REEMPLACEMENT ANCIENNE SERRURE TECHNAL 2960 PAR LA 3060

Remplacement de la coquille 2960 par la 3060

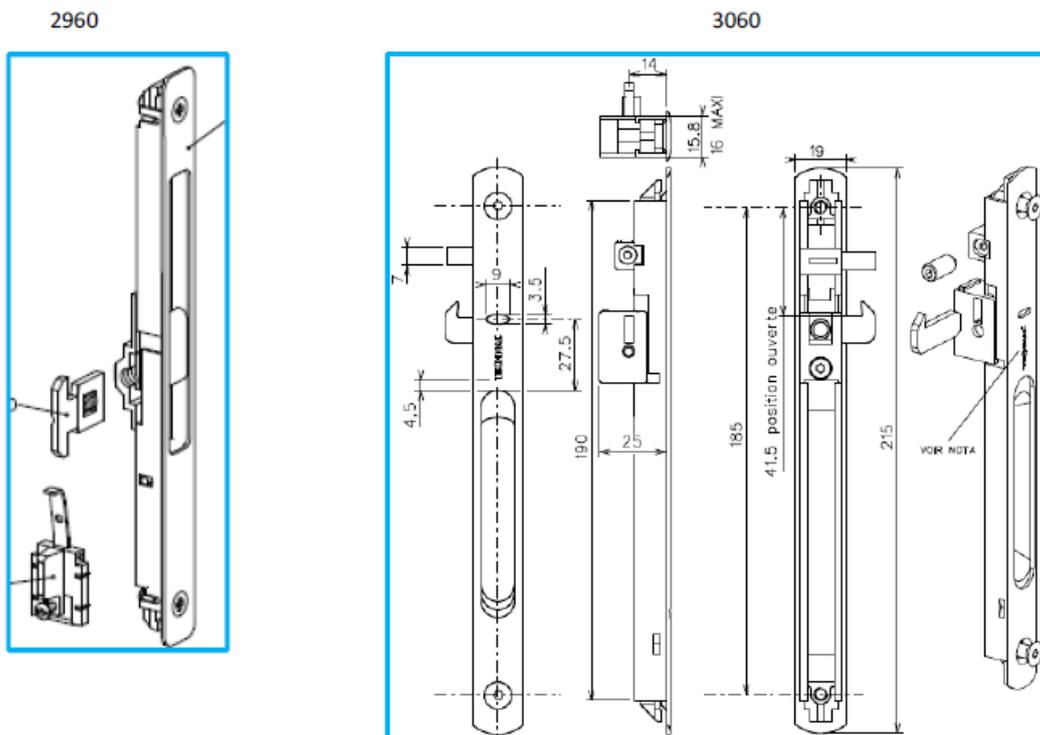
Cette coquille de la gamme GM réf 2960 n'est plus disponible.

Vous pouvez la remplacer par la 3060

La 2960 a le crochet dans l'axe.

La 3060 a le crochet plus haut ce qui explique l'usinage.

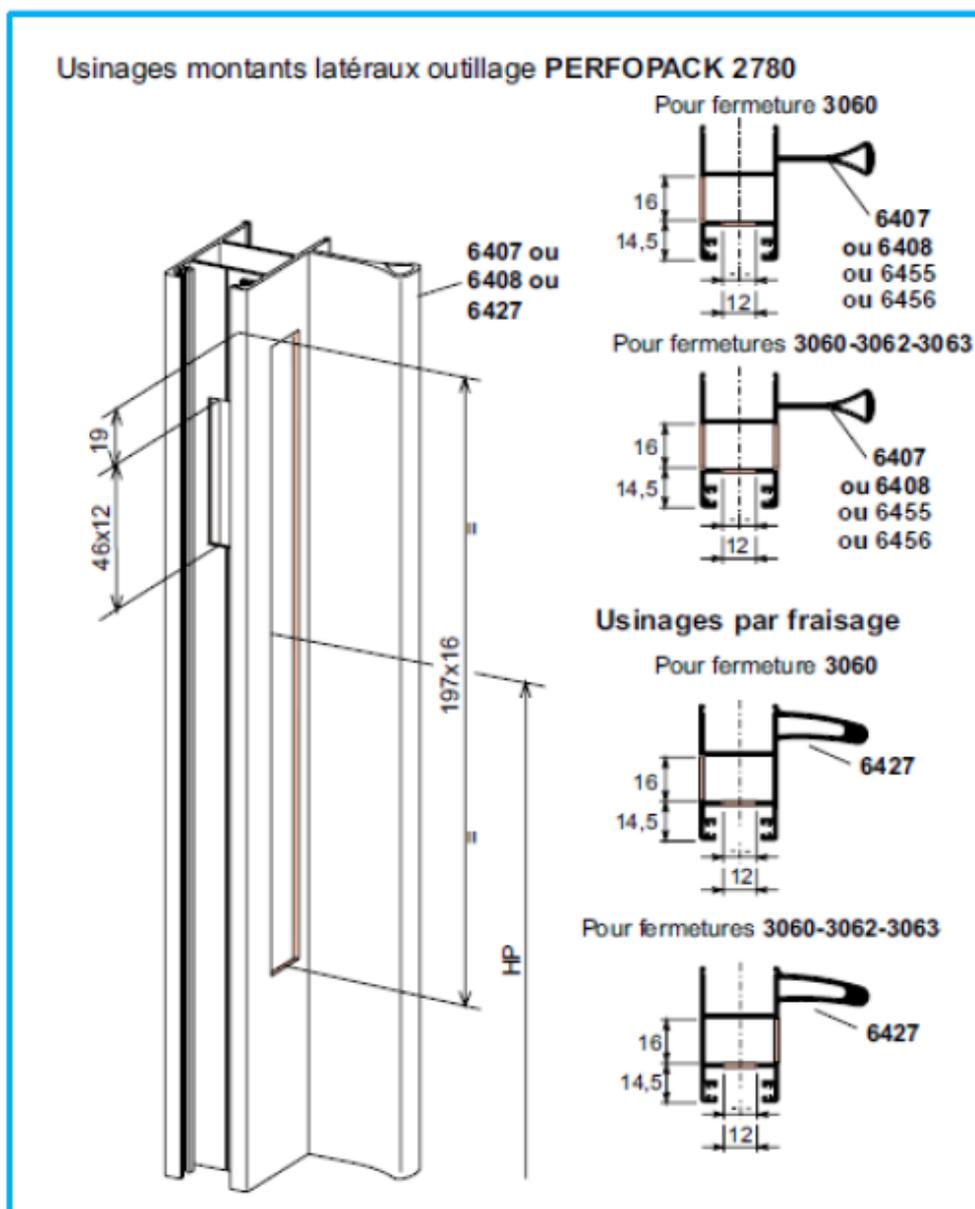
Pour cela, vous devez réaliser un usinage supplémentaire en feuillure pour le passage du crochet.

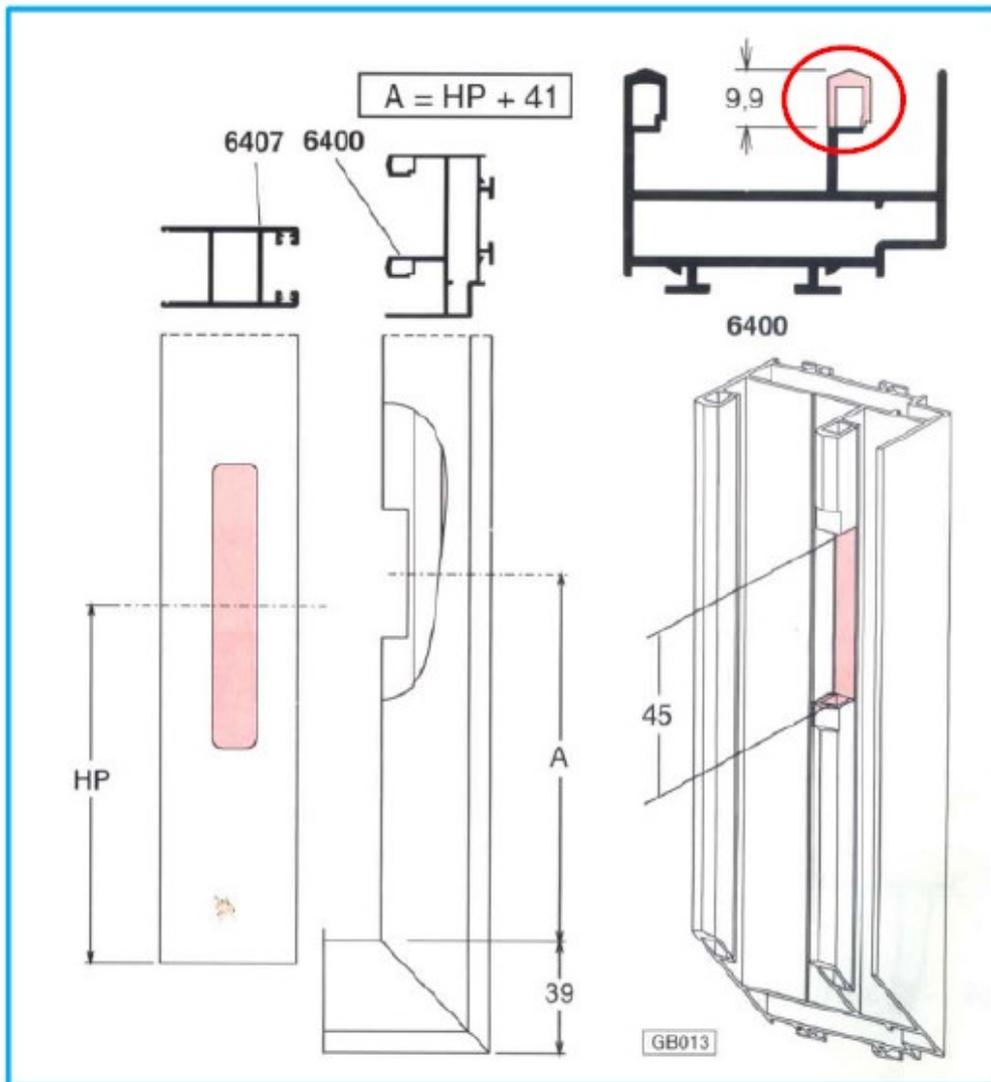
Un usinage supplémentaire est nécessaire pour le positionnement de la gâche lors d'un dormant cage fermée.

Déplacer l'usinage de 35mm vers le haut.

Pas d'usinage lors d'un dormant cage ouverte mais repositionner la gâche plus haute de 35mm.
